KOMISIJAS DIREKTĪVA**(1988. gada 22. jūnijs),**

ar ko tehnikas attīstībai pielāgo Padomes Direktīvu 80/720/EEK par dalībvalstu tiesību aktu tuvināšanu attiecībā uz darbības telpu, piekļuvi vadītāja pozīcijai, kā arī durvīm un logiem lauksaimniecības un mežsaimniecības riteņtraktoros

(88/414/EEK)

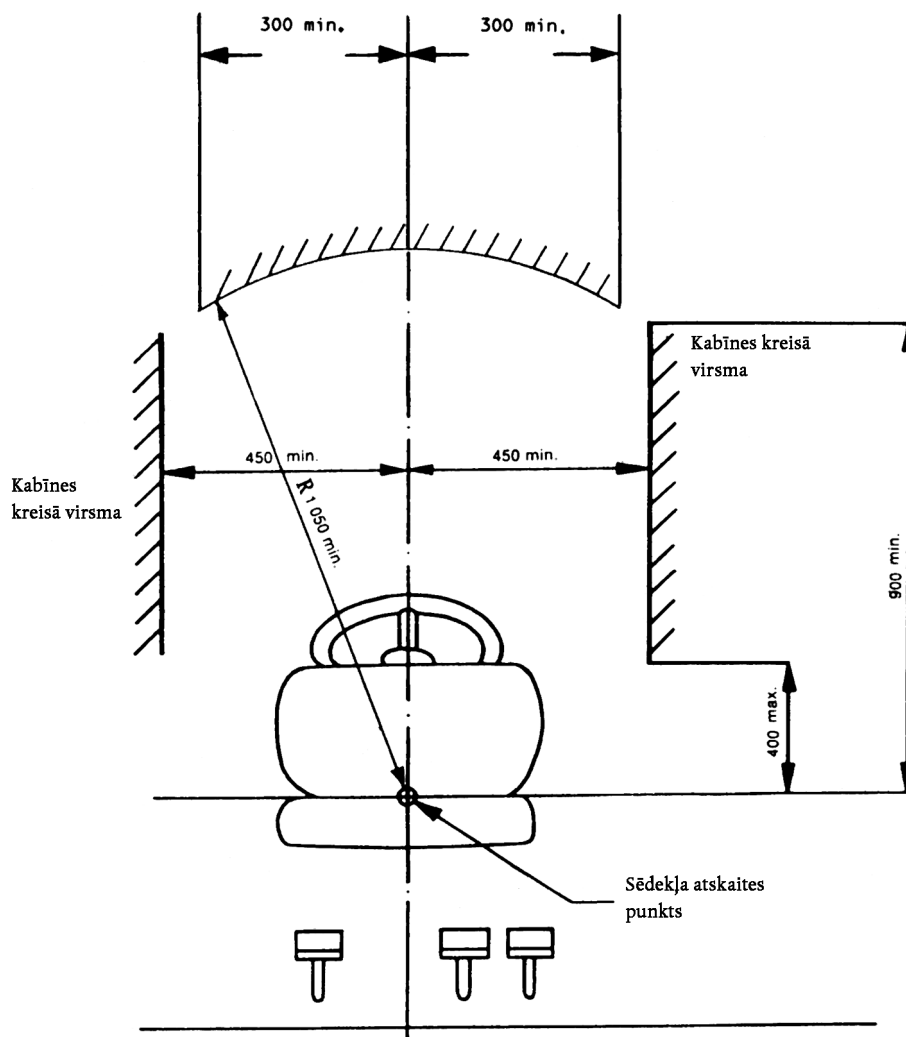
- pielikuma 1.4. punkta pirmajā rindā aiz vārdiem “stūres statņa un stūres rata stāvoklī” pievieno vārdus “izņemot to, kas paredzēts tikai iekāpšanai un izkāpšanai”.
- pielikuma 1.7. punkta pirmajā rindā pirms vārdiem “punkts griestos” pievieno vārdu “nekustīgs”.

Papildina ar šādu teikumu:

“Polsterējums var sniegties lejup līdz 1 000 mm līmenim virs sēdekļa atskaites punkta.”

1. zīmējums

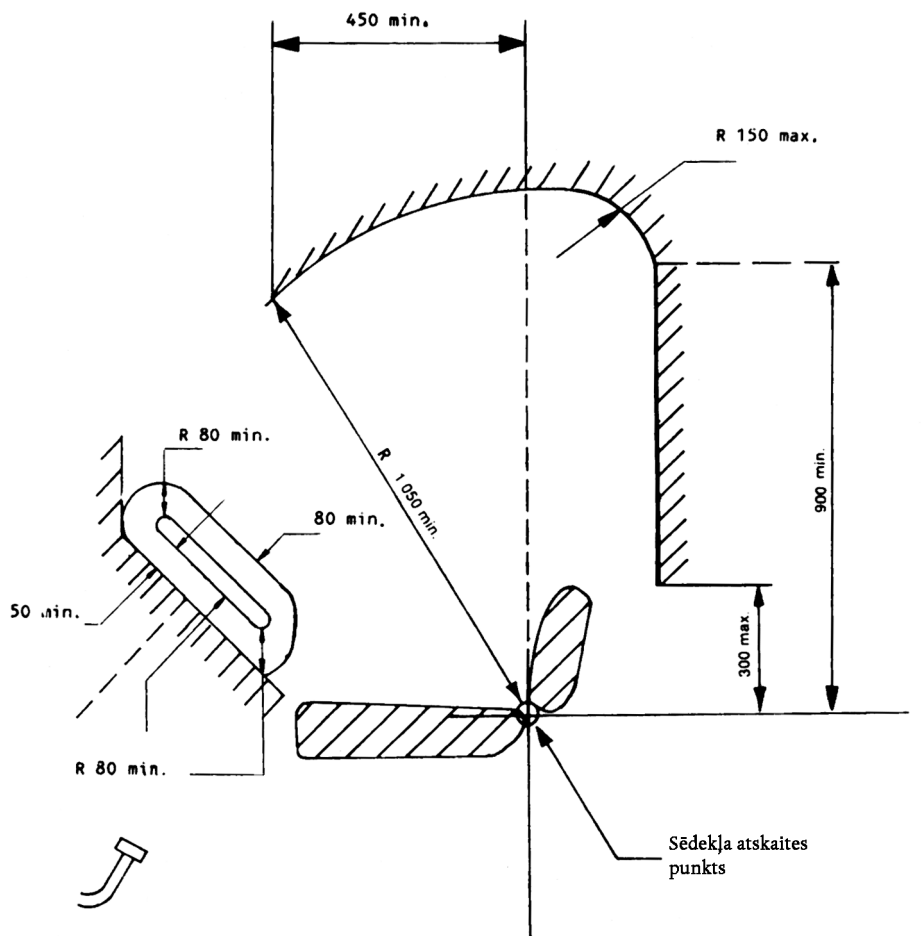
- Aiz vārdiem “Vēdlodziņiem” III.3. punktā pievieno vārdus “ja tādi ir”.
- Aiz vārdiem “to ātra atvēršana” III.5. punkta trešās daļas pēdējā rindā pievieno vārdus “vai pabīdīšana”.
- 1., 2. un 3. zīmējumu aizstāj ar šādu 1., 2. un 3. zīmējumu:
